<b>CONCEPTO TÉCNICO SOBRE NECESIDAD DE ESTUDIOS DETALLADOS DE AMENAZA Y RIESGO POR FENOMENOS DE REMOCIÓN EN MASA DENTRO DEL TRÁMITE DE LICENCIA URBANÍSTICA</b>	Código:	GPR-FT-10
		Versión:	04
		Fecha de revisión:	21/06/2011

1.1 CONCEPTO TÉCNICO No. CT:	7038
1.2 ÁREA:	Técnica y de Gestión
1.3 COORDINACIÓN:	Investigación y Desarrollo
1.4 REFERENCIA CRUZADA RADICADO FOPAE:	2013ER16213
1.5 RESPUESTA OFICIAL No.	RO-65155

2.1 SOLICITANTE:	CURADURÍA URBANA No. 3
2.2 PROYECTO:	Kra 5 Este No. 30 - 12 Sur
2.3 LOCALIDAD:	4. San Cristóbal
2.4 UPZ:	34. 20 de Julio
2.5 BARRIO O SECTOR CATASTRAL:	Santa Inés
2.6 DIRECCIÓN:	Carrera 5 Este No. 30 A – 12 Sur (*)
2.7 CHIP:	AAA0003BPMR
2.8 MANZANA CATASTRAL:	11
2.9 PREDIO CATASTRAL:	15
2.10 ÁREA (Ha):	0.0055 (**)
2.11 FECHA DE VISITA:	22 de Agosto de 2013

**Figura 1.** Localización general del proyecto ubicado de la Carrera 5 Este No. 30 A – 12 Sur, en el Plano Normativo de Amenaza por Remoción en Masa del POT (Decreto 190 de 2004), el cual se encuentra en Amenaza Media.

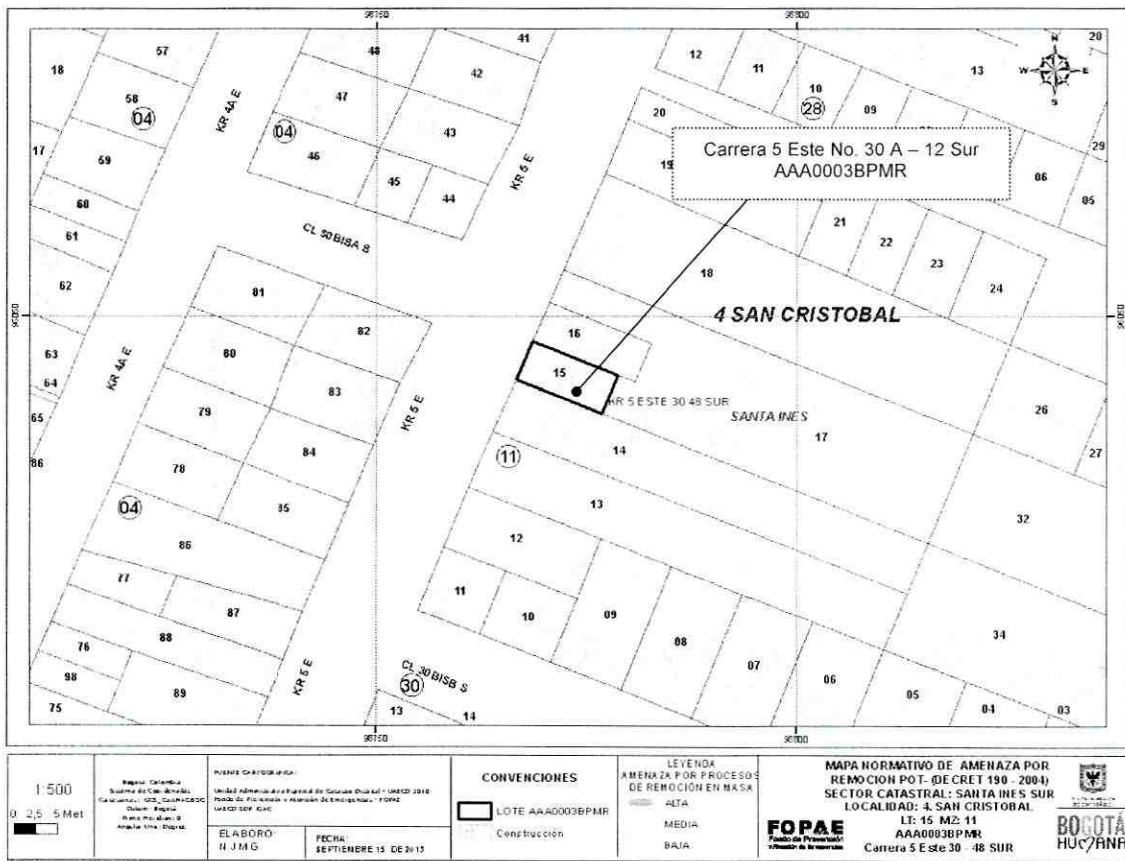
Conforme con el plano normativo de “Amenaza por Remoción en Masa” del Plan de Ordenamiento Territorial de Bogotá – POT, el sector del proyecto ubicado en la Carrera 5 Este No. 30 A – 12 Sur, de la Localidad de San Cristóbal, se encuentra en una zona de Amenaza Media por procesos de remoción en masa (Figura 1).
